BAB 6

EVALUASI RANCANGAN

Diskripsi Hasil Rancangan

Gambar 6 1 Hasil / Saran 3D Pendopo dari Dosen Penguji
Penulis, 2019

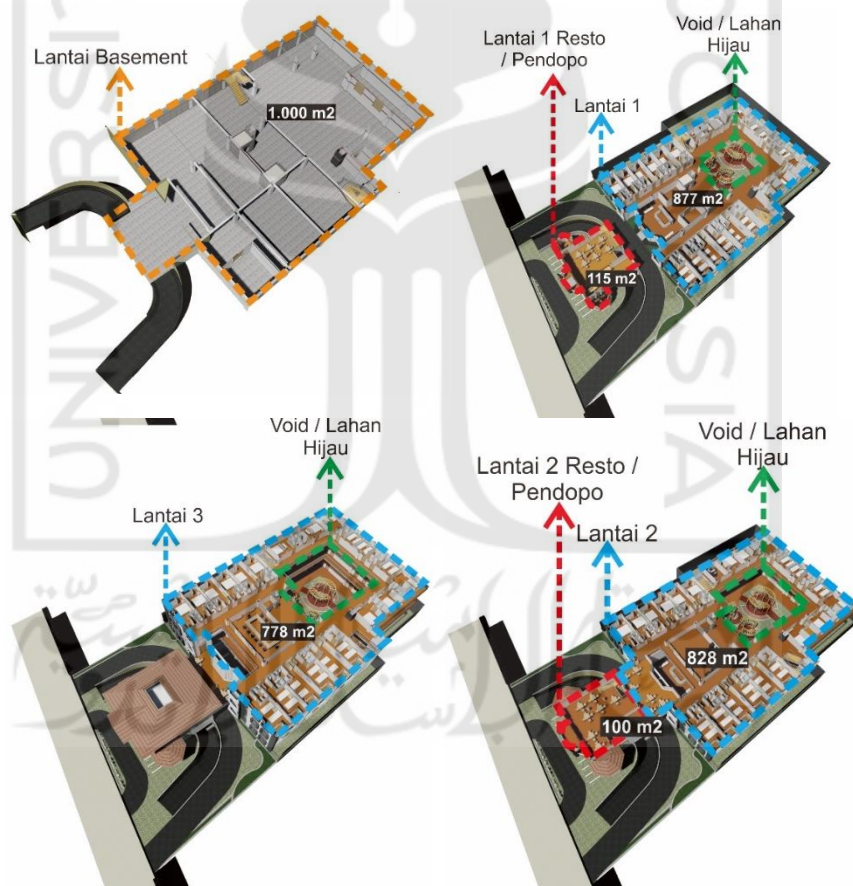
1. Perbaikan pada sumber body text pada setiap kalimat yang harus sudah disesuaikan dengan sumber pada daftar pustaka / bibliography disesuaikan sesuai abjad.
2. 3D bangunan bagian pendopo disarankan dibuat lebih terbuka, sehingga lebih terlihat kesan dan karakter ruang pendoponya.

Bagian pendopo tertutup dan kurang terasa karakter pendoponya, disarankan dibuat pendopo dengan ruang terbuka atau seperti pendopo tradisional jawa.

Pendopo yang disarankan pada saat evaluasi pengujian adalah pendopo yang lebih terbuka.
